改善箇所説明図

基準不適合発生箇所

キャブチルトシリンダー下側固定ナット

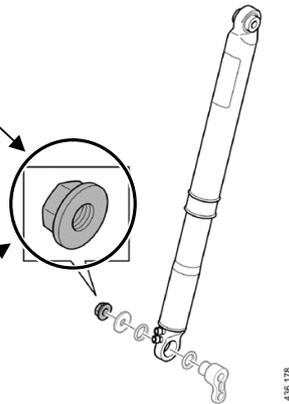
キャブチルトシリンダー下側を固定しているナットの締付けが不適切であったため規定トルクで締付けられていないものがある。そのため、最悪の場合、キャブを前方に傾けた際、当該接続部が外れキャブが規定の位置に止まらず前方に倒れ落ち人に接触し人身事故につながる恐れがある。

全車両、キャブチルトシリンダー下側固定ボルトの締付けを確認し、締付けが不十分なものは規定トルクで締付ける。
